ZMĚNA b – Změna technického řešení propustku v km 1,124

Souřadnicový systém S-JTSK, Výškový systém Bpv			
c	Změna technického řešení propustky v km 1,124	28.02.2025	
b			
a			
č.	Text změny - odvodnění	Datum	Podpis
Název stavby: Modernizace silnice II/324 Staré Hradiště - Hrobice (průtah)			
Objednatel stavby:	Pardubický kraj Komenského nám. 125, 532 11 Pardubice	Razítko:	Kontroloval: Datum:
Zhotovitel stavby:	„Společnost: Hrobice“ MI Roads a.s. Kozelská 2450/4, 180 00 Praha 8 - Libeň Doprastav a.s. Dneřova 27, 826 56 Bratislava	Razítko:	Kontroloval: Datum:
Koordinator RDS:	M4 Road Design s.r.o. Kobylská 224/5, 180 00 Praha 8 Datová schránka: vrbjcz E-mail: info@m4rd.cz Hlavní inženýr projektování projektant:	Razítko:	Kontroloval: Datum:
Zhotovitel RDS:	BORA projekt s.r.o. Veletržní 47, 170 00 Praha 7 Datová schránka: kcbk4f E-mail:	Razítko:	Kontroloval: Datum:
Vypracoval:	Zodpovědný projektant:	Zkontroloval:	
Část / SO:	Čís. zakázky:	24-020	Čís. par:
SO 102 - EXTRAVILANOVÝ ÚSEK V K.Ú. HROBICE		Stupeň PD:	RDS

ZMĚNA b - ZMĚNA TECHNICKÉHO ŘEŠENÍ PROPUSTKY V KM 1,124		Datum:	02/2025
Název přílohy: SITUACE POZEMNÍ KOMUNIKACE - ČÁST 1		Měřítko:	1:500
		Formát:	18x44
		Čís. přílohy:	2.

PROPUSTEK V KM 1,124 M 1:50

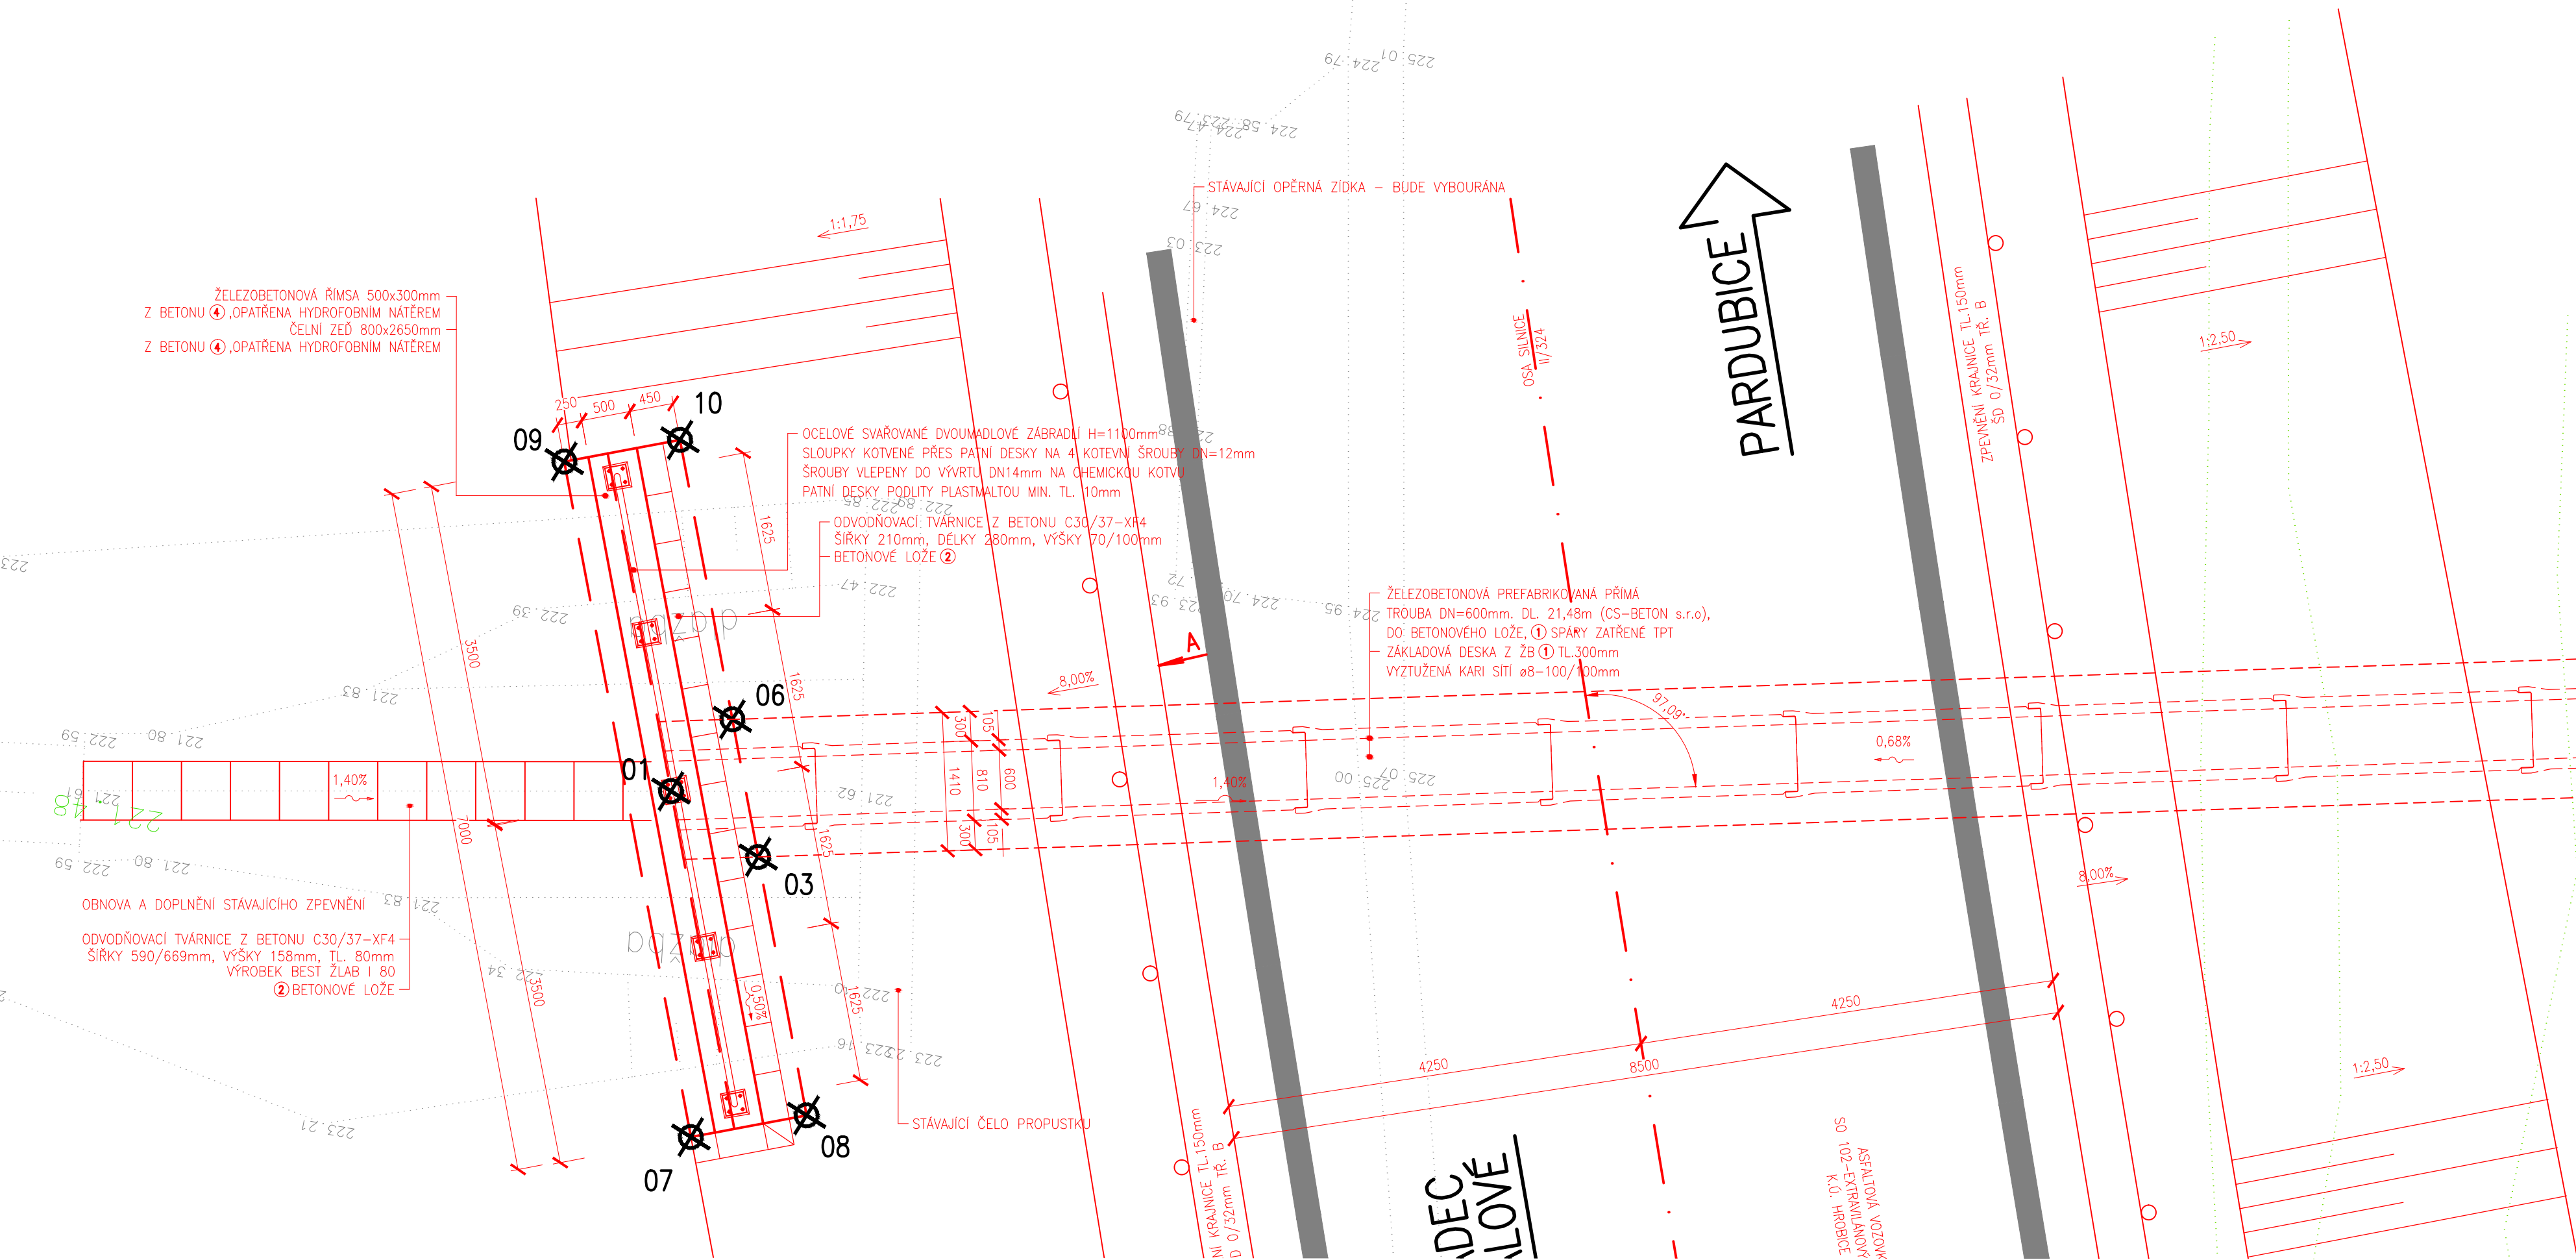
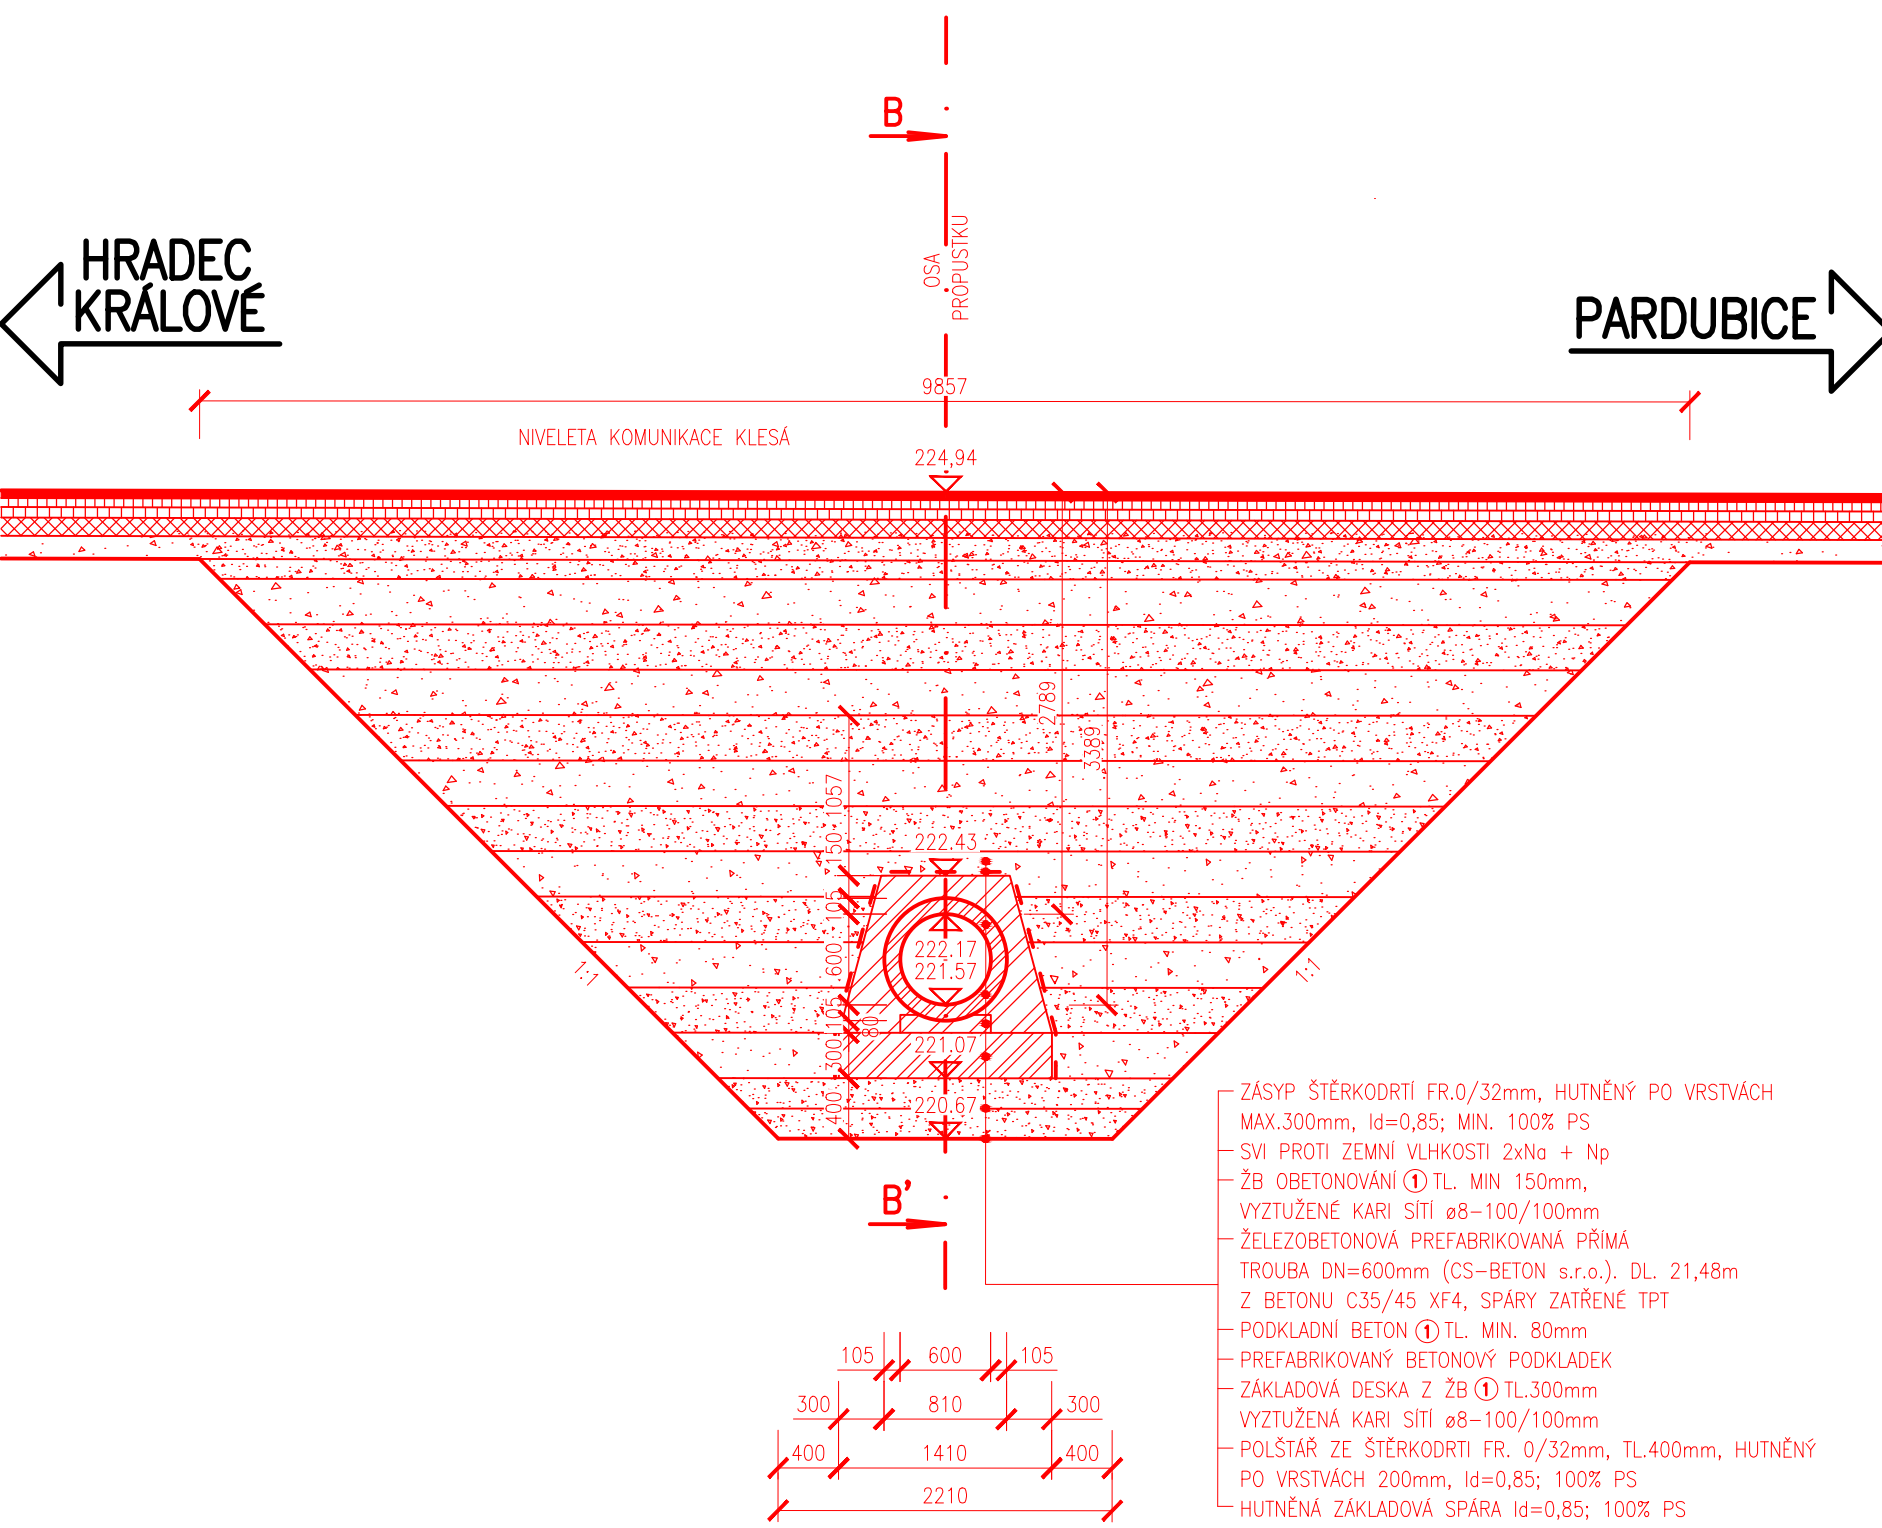
V rámci stavby bude provedeno vybudování nového propustku ze železobetonových trub vnitřního průměru DN=600 mm s novým kolmým čelem. Dále dojde k reprofilaci odvodňovacího systému na výtok propustku.

Kolmá čelní stěna bude založena na základu z železobetonu (výztuž KARI síť, velikost oka 100x100mm, průměr 8mm, při obou površích) o rozměrech 750x1200x7000mm. Umístěn je na podkladním betonu z prostého betonu tl. 100mm.

Kolmá čelní stěna je navržena z železobetonu (beton C30/37-XF4, výztuž KARI síť, velikost oka 100x100mm, průměr 8mm, při obou površích) o rozměrech 750x1700x7000mm.

Římsa bude kotvena ke kolmé ŽB čelní stěně pomocí vytažené výztuže. Římsa bude dlouhá 7,000m, široká 0,500m a vysoká 0,300m. Horní plocha římsy bude vyspádována ve sklonu 4,00% směrem do navržené odvodňovací tvárnice z betonu C30/37-XF4 šířky 210 mm.

PŮVODNÍ NÁVRH RDS
S 9,5/80
KM 4,42000

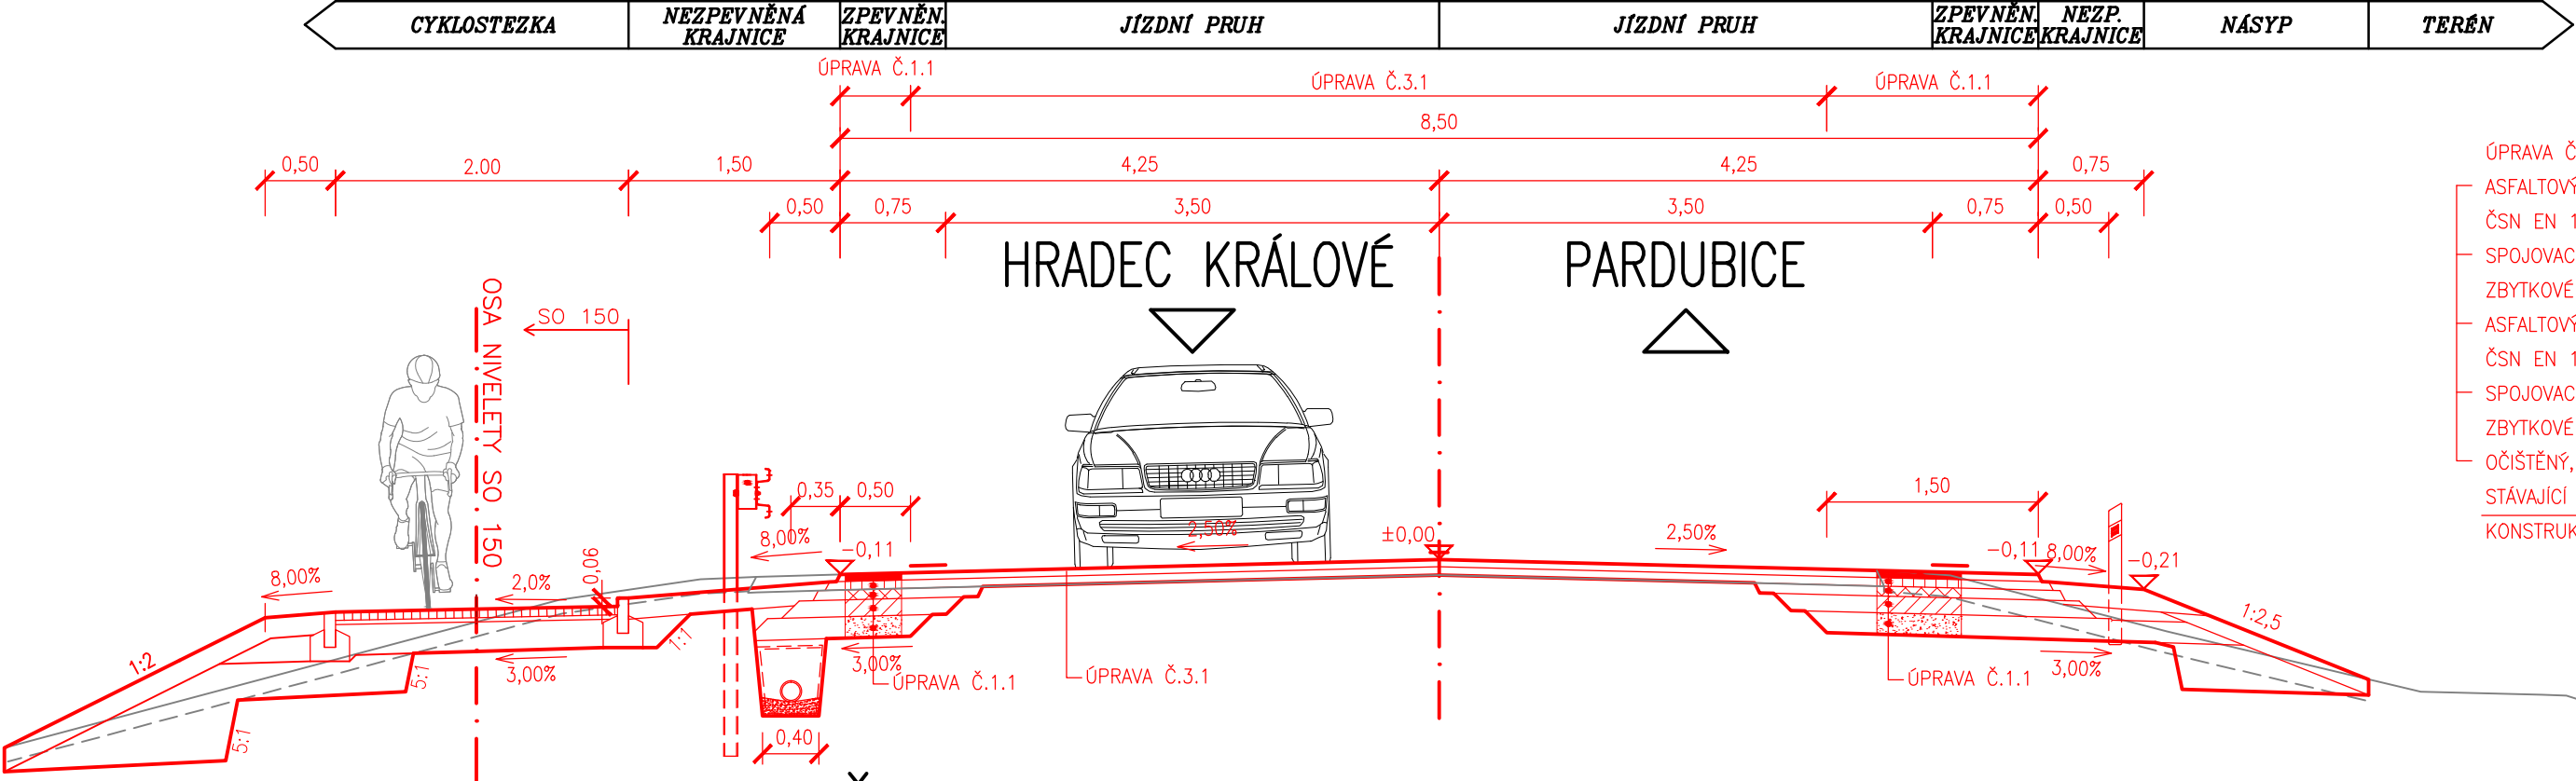
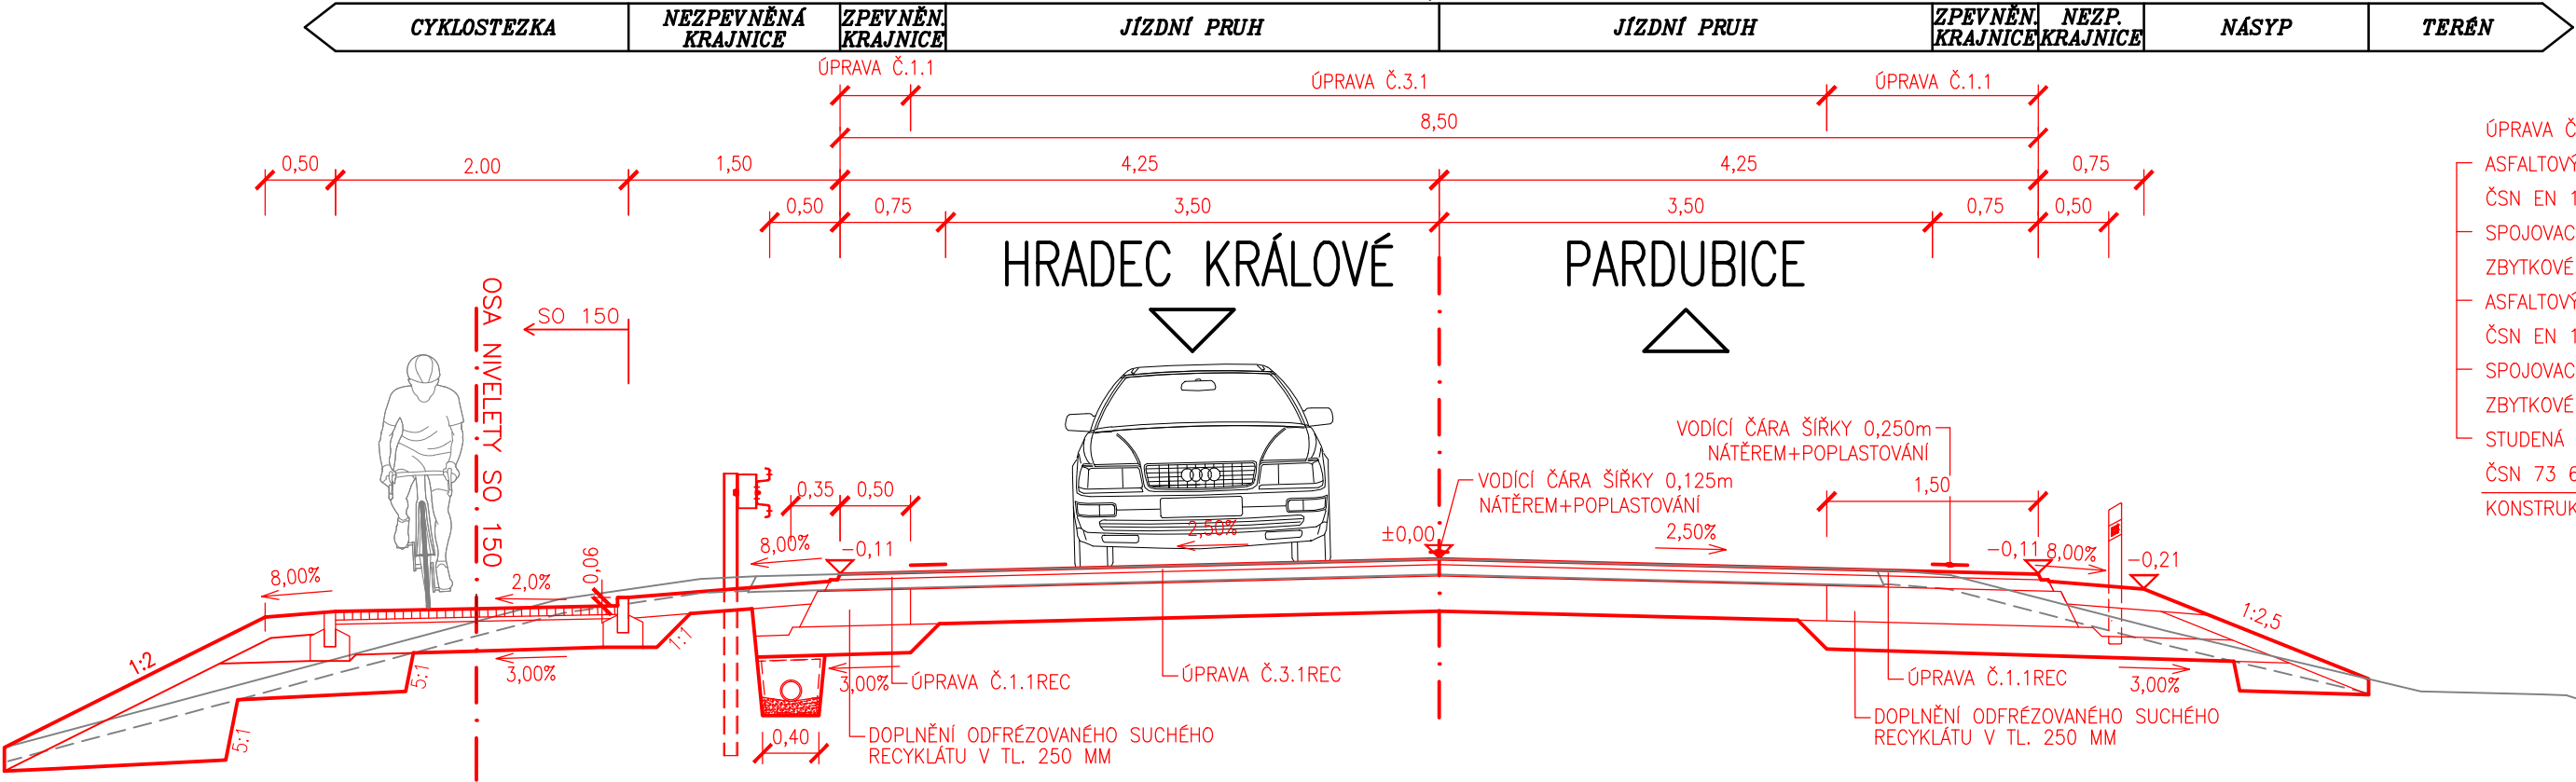
Grafická příloha (Příloha č. 1) znázorňuje porovnání původního návrhu skladby vozovky dle PDPS a navrhované změny s využitím technologie studené recyklace. Výkres dokumentuje rozsah změn pro stavební objekty SO 105.1, SO 106.1 a SO 107.1.

ZMĚNA RDS – RECYKLACE ZA STUDENA
S 9,5/80
KM 4,42000

ÚPRAVA Č.3.1REC (FRÉZOVÁNÍ MAX. 110mm)		
ASFALTOVÝ BETON PRO OBRUSNÉ VRSTVY	ACO 11+	40mm
ČSN EN 13108-1, ČSN 73 6121, TKP Kap. 7		
SPOJOVACÍ POSTŘÍK Z KATIONAKTIVNÍ ASPHALTOVÉ EMULZE, ZBYTKOVÉ MNOŽSTVÍ POJIVA 0,40 kg/m2 ČSN 73 6129	PS-C	
ASFALTOVÝ BETON PRO PODKLADNÍ VRSTVY	ACP 22+	80mm
ČSN EN 13108-1, ČSN 73 6121, TKP Kap. 7		
SPOJOVACÍ POSTŘÍK Z KATIONAKTIVNÍ ASPHALTOVÉ EMULZE, ZBYTKOVÉ MNOŽSTVÍ POJIVA 0,40 kg/m2 ČSN 73 6129	PS-C	
STUDENÁ RECYKLACE ČSN 73 6147	RS 0/63 C	250mm
KONSTRUKCE VOZOVKY CELKEM		370mm
